NOTAT

OPPDRAK	Lille Skoddevarre	DOKUMENTKODE	10243638-RIG-NOT-001_rev03
EMNE	Uavhengig kvalitetssikring av områdestabilitetsvurdering iht. NVE Veileder 1/2019	TILGJENGELIGHET	Åpen
OPPDRAKSGIVER	Alta kommune	OPPDRAKSLEDER	Silje R. Ramberg
KONTAKTPERSON	Reidar Olsen	SAKSBEHANDLER	Silje R. Ramberg
KOPI		ANSVARLIG ENHET	10235011 Geoteknikk Nord

Uavhengig kvalitetssikring av områdestabilitetsvurdering iht. NVE Veileder 1/2019

Figur 2: Utsnitt fra tegning 1001 i notat /3/ som viser delområder. Svart ring viser supplerende grunnundersøkelser.

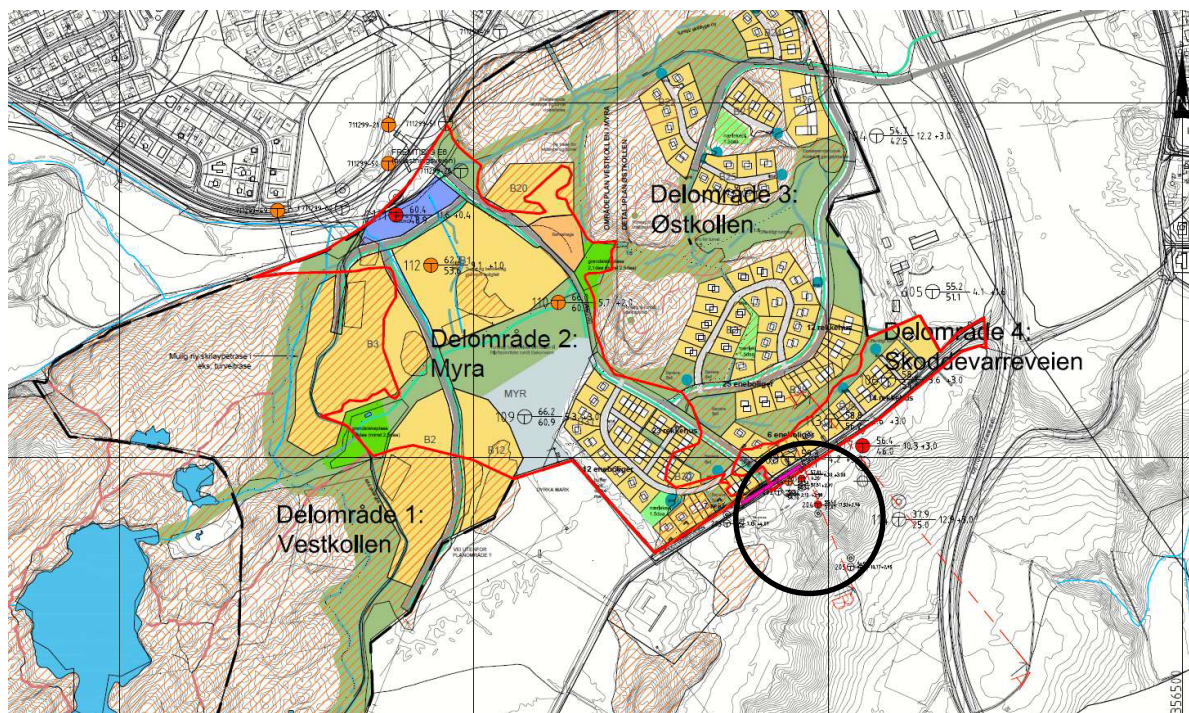
SKJEMA FOR KOMMENTARER/AVVIK			
Nr.	Ref. i rapport	Kommentar / avvik	Status
7.	Tegning 1001/3/ og datarapport/2/	<p>Klassifisering av borpunkter</p> <p>Tegning 1001 viser planer sammen med utførte borpunkter. Borpunktene er angitt med farge dersom de tolkes som sprøbruddmateriale/kvikkleire eller der dette er påvist med prøveserier.</p> <p>Borpunktene bør komme bedre fram da de kan være noe vanskelig å tyde.</p> <p>Borpunkt 101 vises ikke på tegning 1001.</p> <p>Multiconsult har gått igjennom boringene og er enige i vurderingen av sprøbruddmateriale.</p>	TI
